关于《南方电网公司10kV及以下业扩受电工程典型设计图集（东莞2019年细化版）》的情况说明

为适应东莞地区经济和社会发展的需求，以《南方电网公司 10kV 及以下业扩受电工程典型设计（2018 版）》为蓝本，根据东莞地区公共配网设备的运行情况，和东莞供电局、各设计单位、各设备制造厂家、各电气安装单位、各维保单位、各用电单位等大量宝贵意见，依据相关设计规程、规范、国家标准、行业标准等要求，对南网典设部分章节、设备元器件的选型要求进行了细化，制定了《南方电网公司 10kV 及以下业扩受电工程典型设计图集（东莞 2019 年细化版）》。具体内容说明如下：

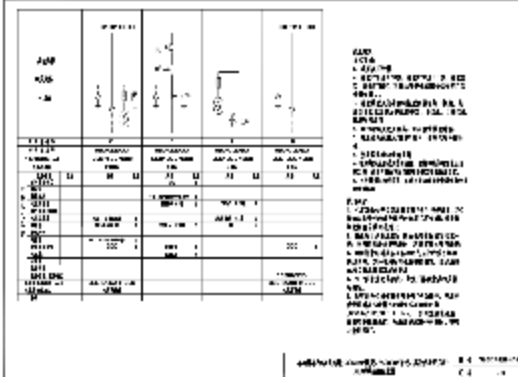
序号	南网典设图号	东莞细化版图号	需要完善的内容	东莞细化版的内容	细化依据或理由
1	CSG-2018-10YK-GP-02	CSG/DG-2018-10YK-GP-02			根据东莞常用的做法增加一种方案。
2	CSG-2018-10YK-GP-04	CSG/DG-2018-10YK-GP-04	1. 主要电气元件 G3、G4 柜缺少电流表。 2. 技术要求“6.断路器开关操作机构可手动/电动操作。采用电动操作时高压柜操作电源宜采用直流电源（DC220/110V/48V，口口 AH），当配直流电源装置时可免除进线 PT，当采用交流操作电源时，需要安装进线 PT”，高压进线柜断路器 PT 不应随便去除。当有单独的 PT 柜时，进线柜内 PT 可以去除。	1. 增加主要电气元件 G3、G4 柜缺少电流表。 2. 技术要求 6 改为“6.断路器开关操作机构可手动/电动操作。采用电动操作时高压柜操作电源宜采用直流电源（DC220/110V/48V，口口 AH）”。	1. 图纸遗漏。 2. 高压进线柜断路器 PT 不应去除。当有单独的 PT 柜时，进线柜内 PT 可以去除。

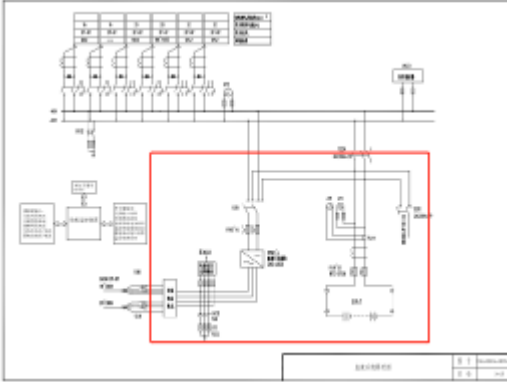
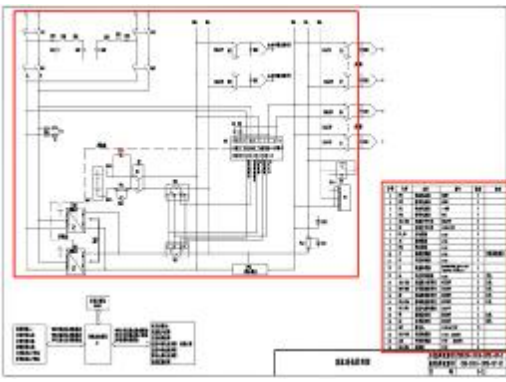
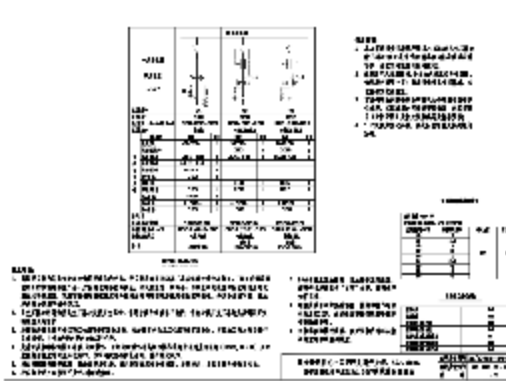
3	CSG-2018-10YK-GP-05	CSG/DG-2018-10YK-GP-05	1. G1 进线柜真空断路器采用1250/31.5kA，南网典设图集中对固定柜的进线采用断路器为 630A/20kA；差异较大。 <table><tr><td>真空断路器</td><td>□□□</td><td>1250A/31.5kA</td><td>1</td></tr></table> 2. 技术要求“4.断路器开关操作机构可手动/电动操作。采用电动操作时高压柜操作电源宜采用直流电源（DC220/110V/48V，□□AH），当配直流电源装置时可免除进线 PT；当采用交流操作电源时，需要安装进线 PT”。高压进线柜断路器 PT 不应去除。当有单独的 PT 柜时，进线柜内 PT 可以去除。 	真空断路器	□□□	1250A/31.5kA	1	1. G1 进线柜真空断路器改为□□ A/□□ kA <table><tr><td>真空断路器</td><td>□□□□/31.5kA</td><td>1</td></tr></table> 2. “4.断路器开关操作机构可手动/电动操作。采用电动操作时高压柜操作电源宜采用直流电源（DC220/110V/48V，□□AH）”。 3. 增加一种无 G3 柜方案。 	真空断路器	□□□□/31.5kA	1	1. 南网典设图集中对固定柜的进线断路器为 630A/20kA，而中置柜却为 1250/31.5kA，差异较大。 2. 高压进线柜断路器 PT 不应去除。当有单独的 PT 柜时，进线柜内 PT 可以去除。 3. 根据东莞常用做法增加一种方案。
真空断路器	□□□	1250A/31.5kA	1									
真空断路器	□□□□/31.5kA	1

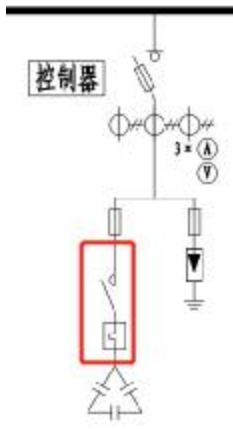
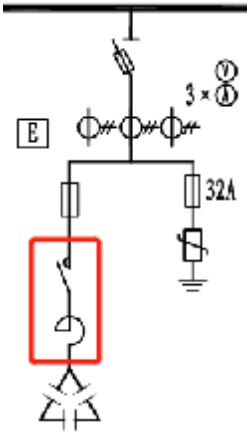
11	CSG-2018-10YK-GP-23	CSG/DG-2018-10YK-GP-23			根据东莞常用的做法增加一种方案。
12	CSG-2018-10YK-GP-24	CSG/DG-2018-10YK-GP-24	 当进线开关不是断路器时，出线开关最多 2 台，但 G3、G4、G5 柜最少有 3 台柜。	 删掉 G5 柜。	根据 DLT 5725-2015《35kV 及以下电力用户变电所建设规范》7.3.1 第 2 款（单台油浸式变压器容量为 630kVA 及以下或干式变压器容量为 1250kVA 及以下，且变电所变压器不超过 2 台时，变电所进线可采用断路器或负荷开关，变压器可采用断路器或负荷开关-熔断器组合电器）进行细化，将干变 1250kVA 修改为 800kVA，且南网典设 CSG-2018-10YK-GP-04 的使用说明 1 中，也是这样规定的。

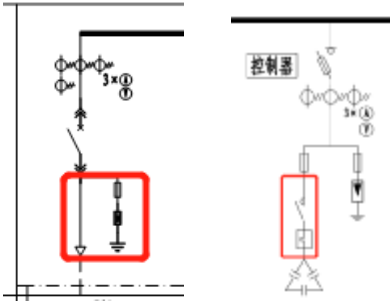
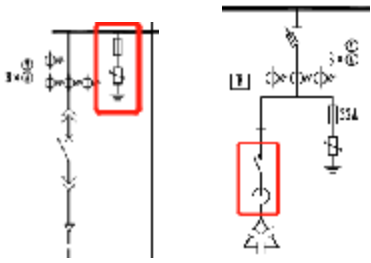
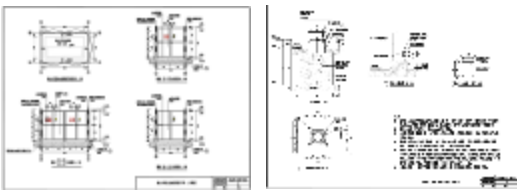
2	CSG-2018-10YK-AZ-05	CSG/DG-2018-10YK-AZ-05	 很多固定式断路器柜为空气绝缘柜，需要在柜后进行维护。	 改为柜后留有通道。	很多固定式断路器柜为空气绝缘柜，需要在柜后进行维护。
3	CSG-2018-10YK-AZ-08	CSG/DG-2018-10YK-AZ-08	 1. “干式变压器安装侧视图（电缆下出）”中弯管画法在工程中实践难以固定，且该图仅适用变压器宽面推进。 2.缺少“干式变压器安装侧视图(电缆下出，变压器窄面推进)”。	 1.修改“干式变压器安装侧视图（电缆下出）”。 2.增加“干式变压器安装侧视图(电缆下出，变压器窄面推进)”。	1.根据施工单位反馈意见进行细化。 2.根据施工单位反馈意见进行细化。

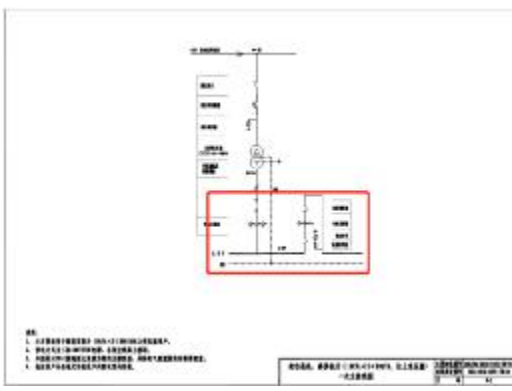
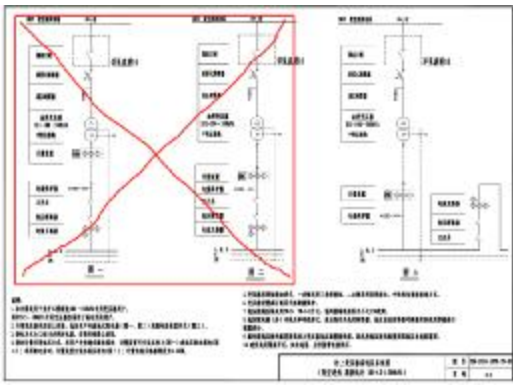
序号	南网典设图号	东莞细化版图号	需要完善的内容	东莞细化版的内容	细化的依据或理由
1	CSG-2018-10YK-YM-01,02	CSG/DG-2018-10YK-YM-01,02	1.电涌保护器设置在进线柜电源前。 2.无功补偿柜缺少限流电抗器或抑制谐波的电抗器。 	1.电涌保护器设置在进线柜电源后，即母线上，且电涌保护器前保护熔断器均要求为 32A。 2. 无功补偿柜增加抑制谐波功能的电抗器，如果电抗器为限流电抗器时还需增加热继电器。 	1. 《工业与民用配电设计手册》第四版图 13.11-8（第 1330 页），且该版本总论第 5、6 页也是这样要求的。 2. GB50227-2017《并联电容器装置设计规范》第 4.2.9 条。
2	无	CSG/DG-2018-10YK-YM-06,07	缺少“组合式变电站围栏平面、立面图”及其“组合式变电站围栏节点大样图”。	 增加“组合式变电站围栏平面、立面图”及其“组合式变电站围栏节点大样图”。	组合式变电站在实际工程中需要设置围栏。
